## VERIFICA DI ASSOGGETTABILITÀ ALLA V.I.A. (ai sensi dall'art. 20, Titolo III, Parte II del D. Lgs. 152/2006 e s.m.i.)

**IMPIANTO MANNARI SRL**  
VIA OMBRONE n. 21 – PIOMBINO (LI)

### INTEGRAZIONI ALLO STUDIO DI IMPATTO AMBIENTALE

Rif: nota della Regione Toscana [ID 2375] Art. 19 D. Lgs. 152/2006 e art. 48 L.R. 10/2010 - Richiesta di integrazioni e chiarimenti.

*Figura 4: Grafici della stazione meteorologica di Piombino del Servizio Meteorologico dell'Aeronautica Militare.*

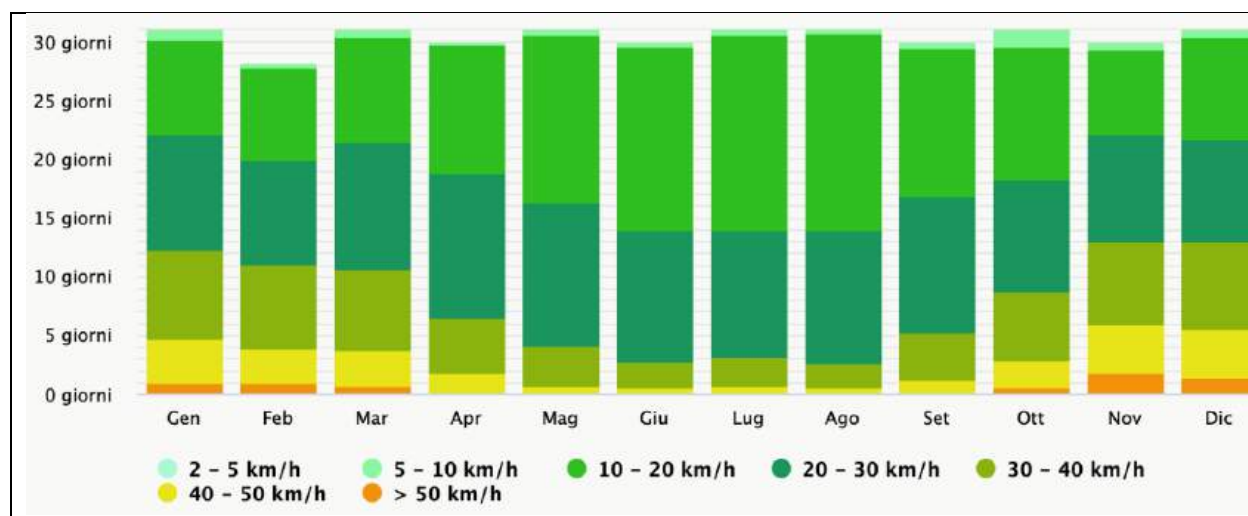
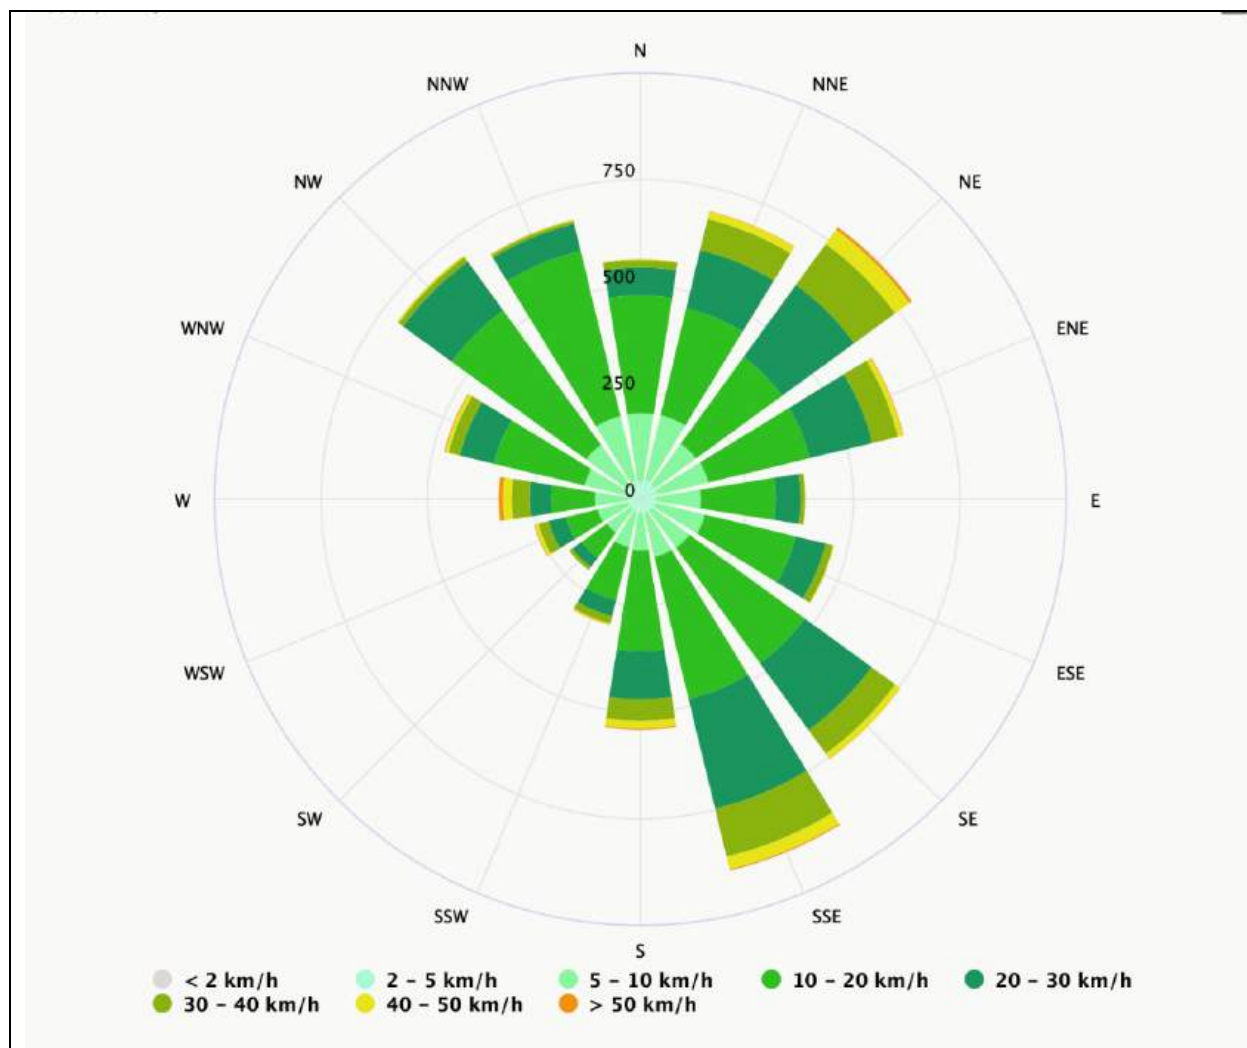
- *“Rivedere e correggere il calcolo presentato e, soprattutto, gli interventi di mitigazione (es. barriere, frangivento o terrapieni, altezza massima cumuli, pavimentazione dei percorsi, spazzamenti periodici, incapsulamento dei nastri e dei macchinari critici, introduzione di punti di aspirazione localizzati in corrispondenza delle sorgenti per il convogliamento e trattamento delle polveri, spostamento degli impianti in locali chiusi, interruzione delle attività in giornate ventose, eventuale (come ultima opzione) nebulizzazione di acqua, ecc. – come meglio indicato nell'All. 5 alla Parte Quinta del TUA), che possono essere attuati (in relazione al rapporto costi/benefici) dalla Società al fine di contenere l'impatto prodotto in termini di polveri diffuse, prima ancora che a prevederne il monitoraggio, anche in considerazione dei recettori limitrofi.”*

L'impianto è già dotato di un anemometro digitale, posizionato sugli uffici, per monitorare costantemente le condizioni di vento. In caso di giornate ventose (come previsto nel PRQA, con velocità del vento superiori a 6 m/s per più di 5 minuti), verrà attivato in automatico il sistema di bagnatura dei cumuli e, per i casi previsti con allerte meteo di forti venti, non solo sono predisposti teli in LDPE-HDPE lungo il confine, e già in dotazione, per evitare la dispersione di polveri, ma le attività verranno sospese fino al miglioramento delle condizioni.

Relativamente alle distribuzioni del vento, dagli annali, per la stazione meteorologica rilevata in Piombino (a seguito della dismissione dell'infrastruttura semaforica piombinese, la stazione meteorologica del Servizio Meteorologico dell'Aeronautica Militare trovò ubicazione presso il teleposto elbano dove è ancora attiva), ad un'altezza di 55 metri s.l.m. e alle coordinate geografiche 42°55'21"N 10°32'36"E.), si riporta che sono stati rilevati 106 gg/anno con velocità superiore a 6 m/s.

Tuttavia, tali grafici vanno trasposti alla collocazione dell'impianto, che per conformazione si trova in una posizione molto più bassa rispetto alla stazione di rilevazione e più coperta. Difatti presso il recettore collocato presso gli uffici dell'impianto, si è potuto rilevare che i giorni di superamento della soglia di 6 m/s sono stati 68 ma di questi solo 21 sono stati caratterizzati dall'attivazione del sistema di accensione automatico dell'impianto in quanto non vengono considerate le cosiddette "folate di venti" ma la costanza dello stesso vento per almeno 3 min con velocità superiori alla soglia impostata.

Figura 7: Dati pluviometrici storici dell'anno 2024 del Comune di Piombino, Venturina (LI), (SIT della Regione Toscana).

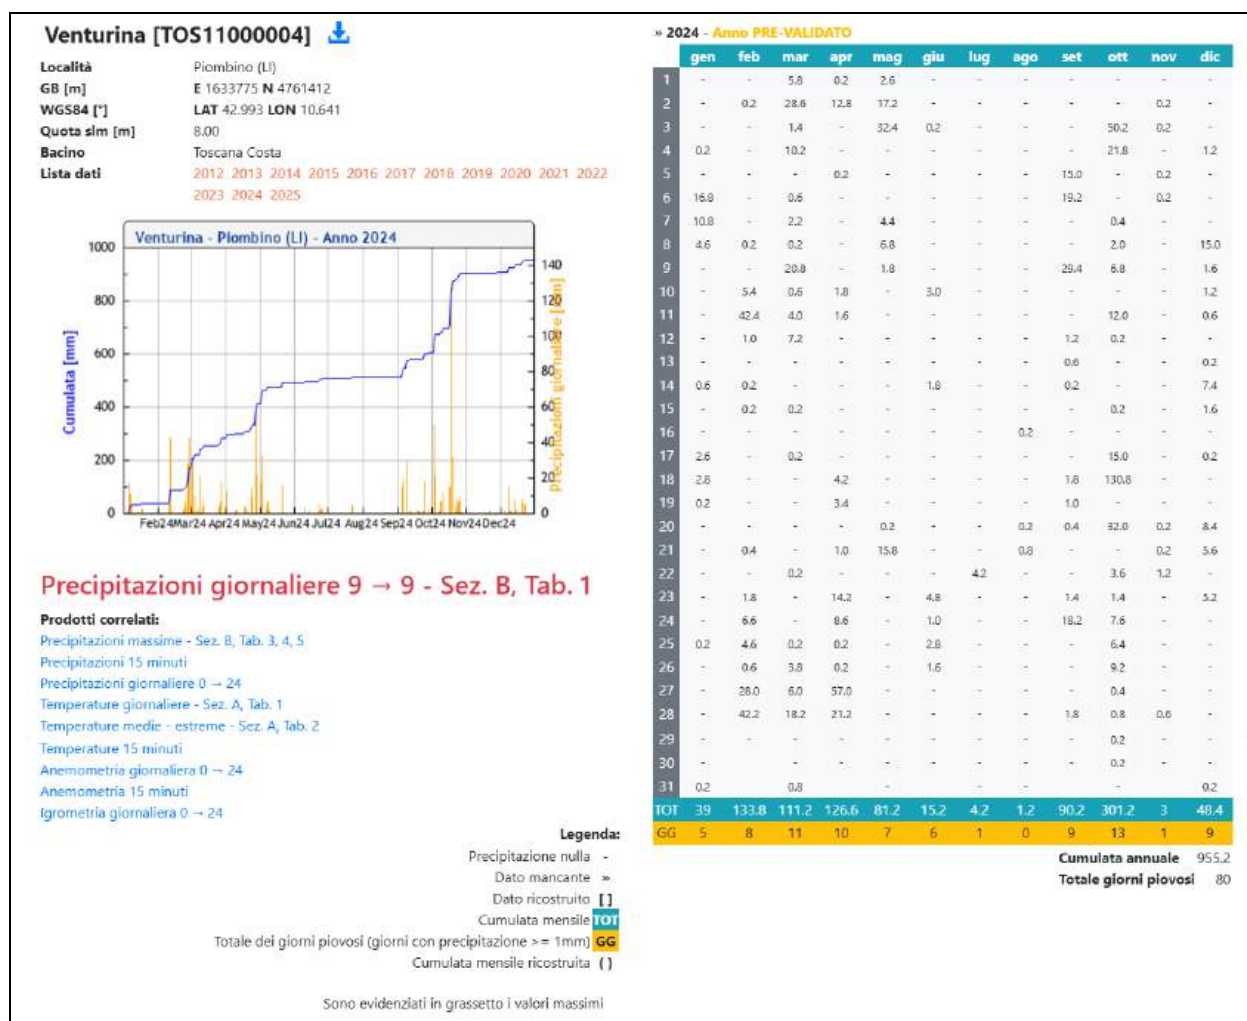
- *"Si richiede una revisione del piano che descriva la gestione complessiva delle AMDC prodotte, dettagliando la parte relativa alla quantificazione dei volumi di pioggia previsti sulla base di dati pluviometrici ufficiali a supporto del dimensionamento dei manufatti."*

Per quanto riguarda la quantificazione dei volumi di pioggia previsti nell'area oggetto di studio, di seguito si riporta il grafico dei dati pluviometrici delle precipitazioni (in mm); la stazione più vicina all'area oggetto di studio risulta essere quella di Venturina (LI).

Il pluviometro, del Comune di Piombino, Venturina, nel 2024 ha registrato una precipitazione cumulativa di circa 955,2 mm. Analizzando la distribuzione delle piogge, si osserva un'alternanza tra mesi molto umidi e periodi più secchi.

Figura 9: Planimetria dell'impianto con esatta ubicazione dei piezometri.

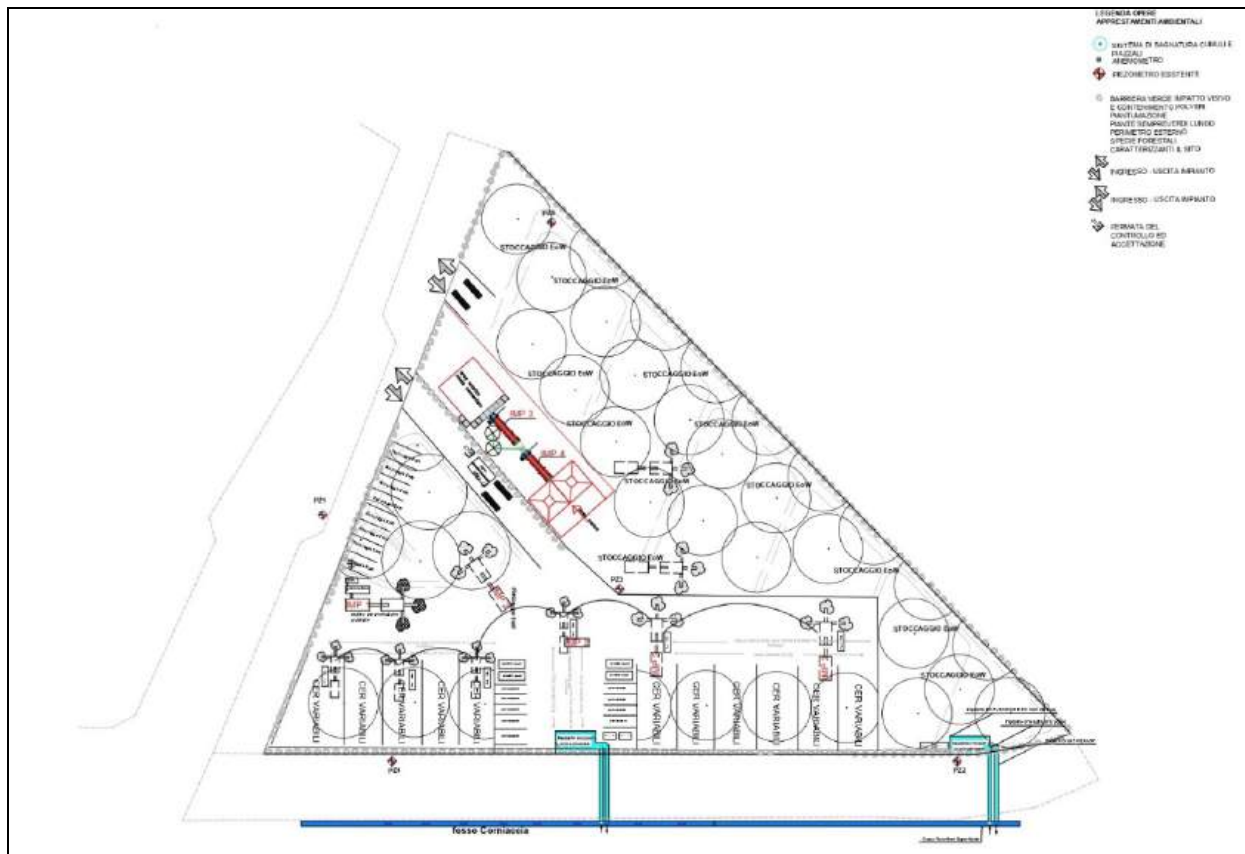
- "A pagina 69 del SIA, il Gestore dichiara che non ritiene necessario alcun monitoraggio delle acque sotterranee, tuttavia indica che saranno realizzati 2 piezometri di controllo, per cui è necessario che il Proponente chiarisca questo aspetto."

Si specifica che i piezometri sono già presenti ed in numero pari a 5, e verranno integralmente rinnovati con nuovi nelle adiacenze degli esistenti al fine di garantire una migliore ricarica. Il monitoraggio delle acque sotterranee sarà pertanto condotto attraverso i cinque piezometri, posizionati sia all'interno che lungo il perimetro dell'impianto. L'attività seguirà le indicazioni fornite dalle "Linee guida per la predisposizione di una rete di monitoraggio delle acque sotterranee in sistemi a media e bassa permeabilità in impianti produttivi e interpretazione preliminare dei dati" dell'ARPAT, garantendo un controllo efficace e conforme agli standard ambientali. Di seguito si riporta l'esatta ubicazione dei 5 piezometri (vedi figura 9).

**Figura 10:** Planimetria area di studio con aree destinate alle operazioni D15.

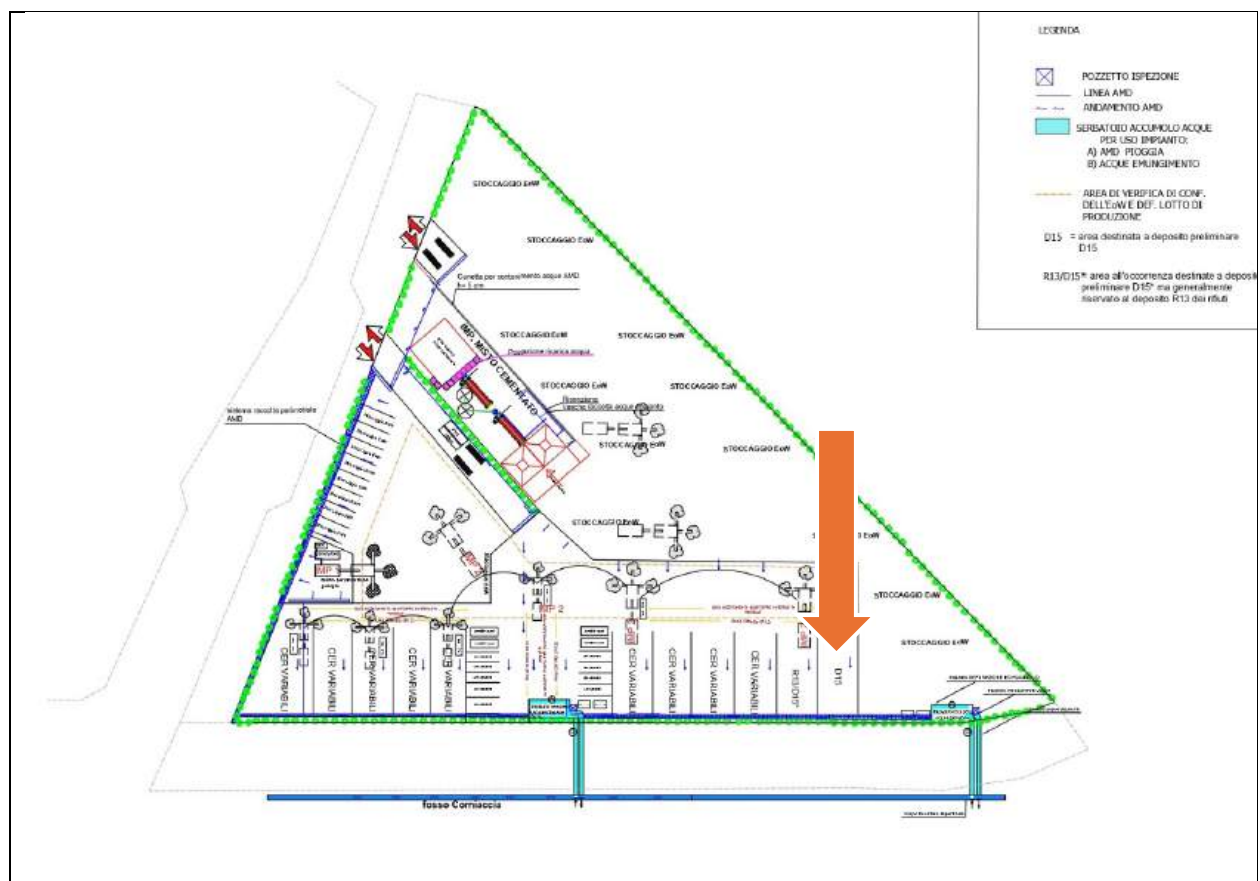
- “Non è riportata in tabella l'attività D15 menzionata tra le operazioni previste (pag. 31 SIA) e riportata per i rifiuti con codice 170504 (terra e rocce), 170506 (materiale da dragaggio) e 170904 (rifiuti misti da costruzione e demolizione) nella tabella di cui alle pagine 47 e 48 del SIA. Anche nella planimetria non è riportata evidenza di aree destinate allo stoccaggio in D15. Si ritengono necessari chiarimenti/precisazioni in merito.”

Le aree destinate a D15 sono individuate nella planimetria allegata e di seguito riportata, relativamente ai quantitativi si specifica quanto segue:

All'interno della planimetria sono state evidenziate le aree destinate alle attività D15 con un'ulteriore area, contrassegnata con R13/D15, relativa anche al deposito preliminare D15 ma generalmente riservata al deposito R13 dei rifiuti. Inoltre, è stata evidenziata in tratteggio arancione l'area dove avverrà il conferimento degli End of Waste.

**Figura 11:** P6 - Carta delle fasce di rispetto del Comune di Piombino, Località Montegemoli, inquadrata area di studio (POC Comune di Piombino).

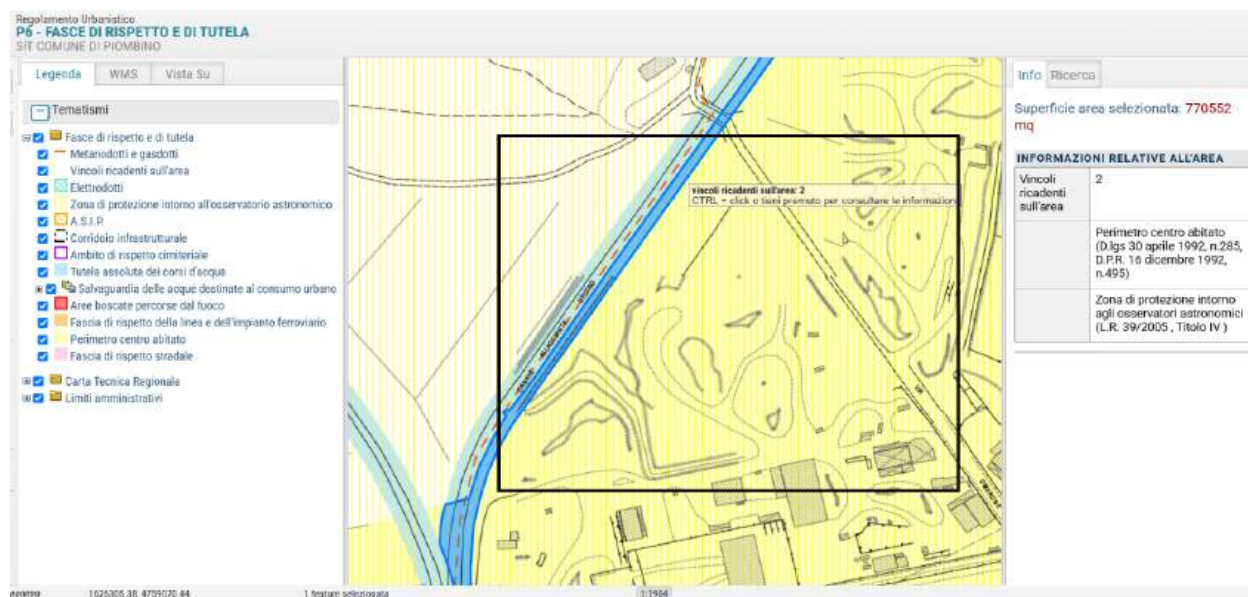
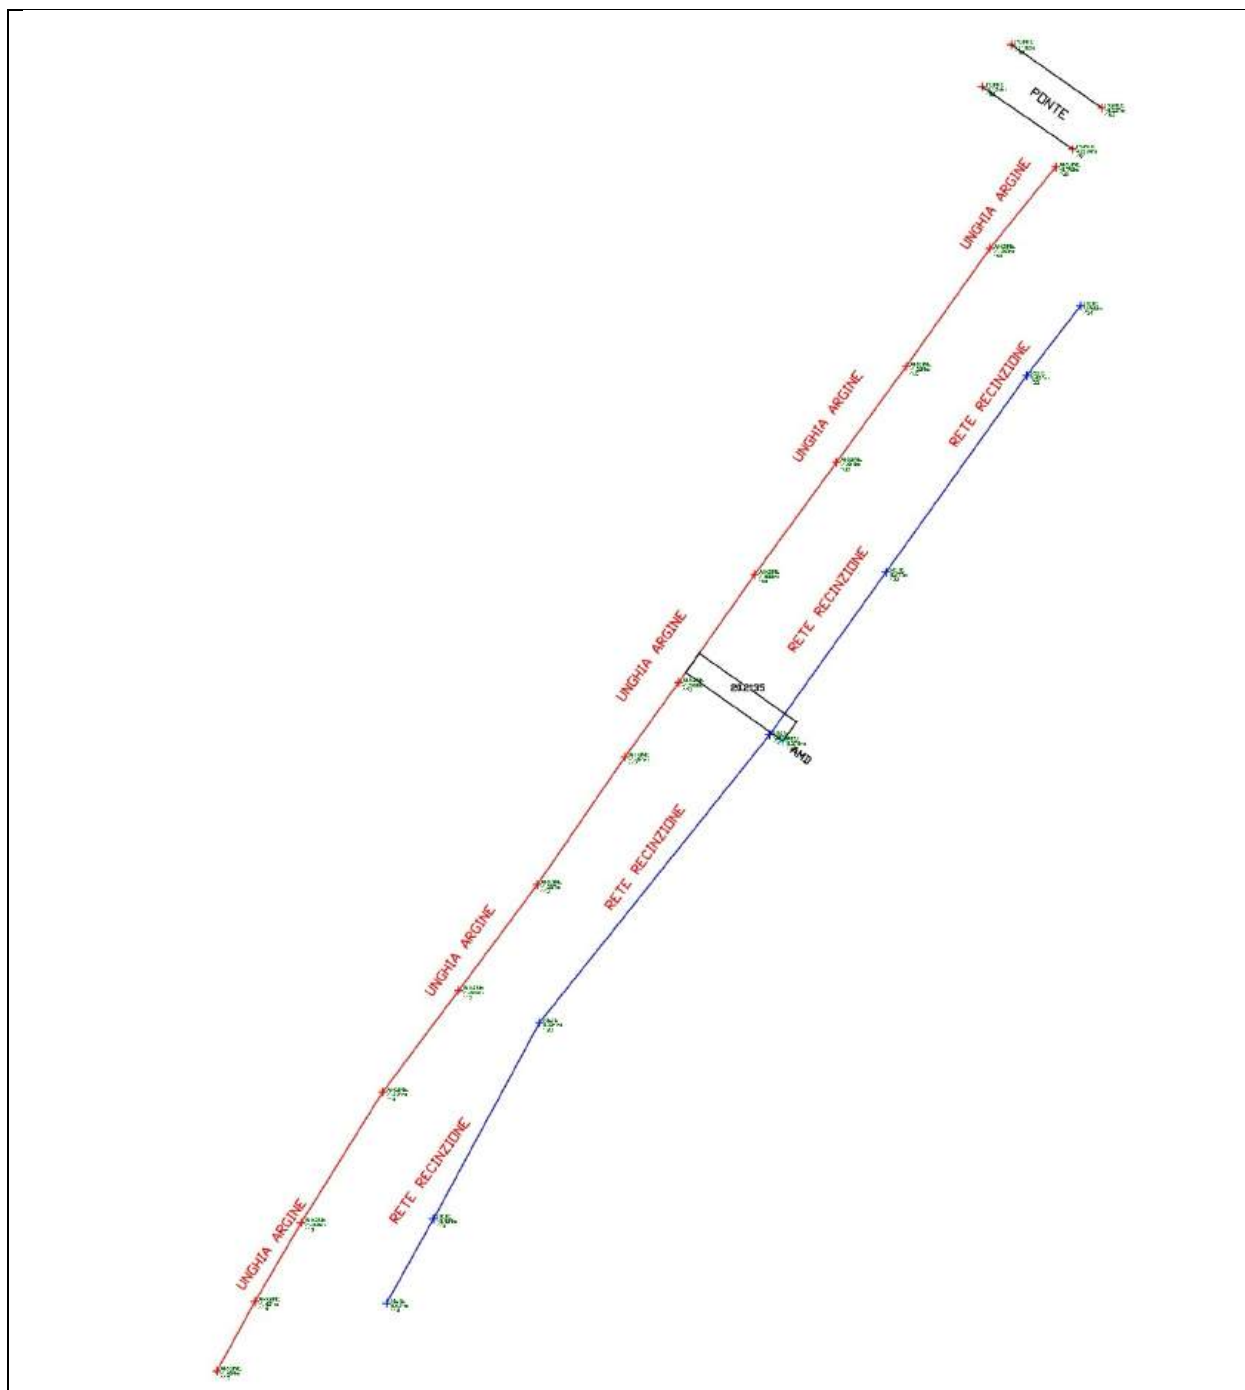
- *“Premesso quanto sopra, si evidenzia che la documentazione progettuale non include una cartografia che evidenzi gli interventi previsti nell'area soggetta alla normativa di settore (L.R. 41/2018 e D.P.G.R. 42/R/2018), con particolare riferimento alla fascia di rispetto di 10 metri dal piede dell'argine esterno e/o dal ciglio di sponda del corso d'acqua “Fosso Corniaccia”. ”*

In risposta a questa integrazione, riportiamo la cartografia delle fasce di rispetto del Comune di Piombino (LI) e le misure delle distanze dal piede dell'argine esterno e/o dal ciglio di sponda del corso d'acqua "Fosso Corniaccia".

Come si può notare, la distanza dal ciglio del corso d'acqua è circa 18 metri ed in alcuni punti supera anche i 20 metri, fino al perimetro dell'impianto.

Non è previsto, come da progetto, la realizzazione di costruzioni e/o edifici lungo il perimetro dell'impianto, inoltre, si evidenzia che la fascia di rispetto, come riportato all'interno della normativa, è coerente con l'impianto.

Figura 14: Planimetria area di studio con aree destinate alle operazioni D15.

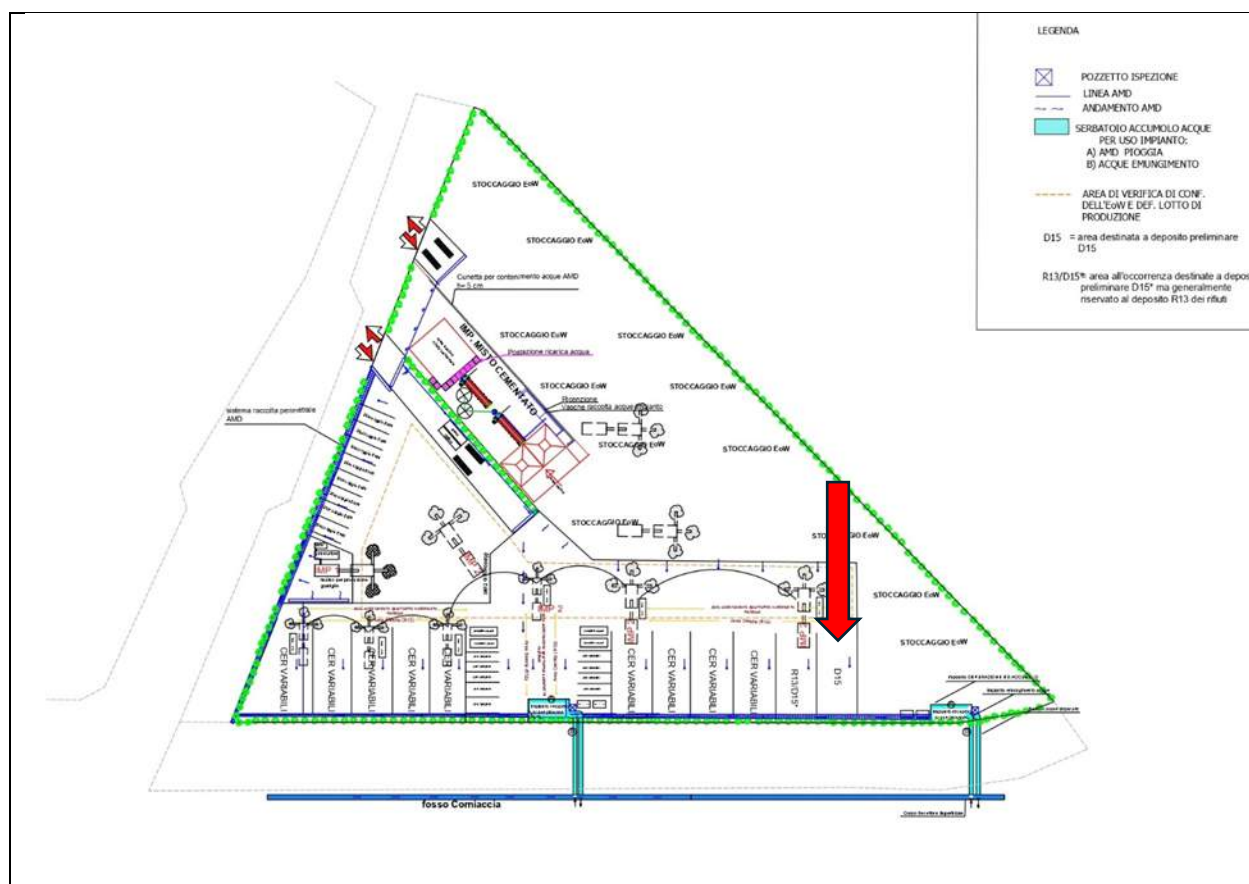
- *"In riferimento alle aree indicate per lo stoccaggio dell'EoW non risulta chiaro dove viene effettuata la verifica di conformità dell'EoW rispetto agli standard previsti dalla norma di riferimento e dove viene definito il singolo lotto di produzione. Si chiedono chiarimenti in merito."*

L'area dove avverrà la verifica di conferimento degli End of Waste è all'interno dell'area tratteggiata in arancione (vedi Fig. 14).
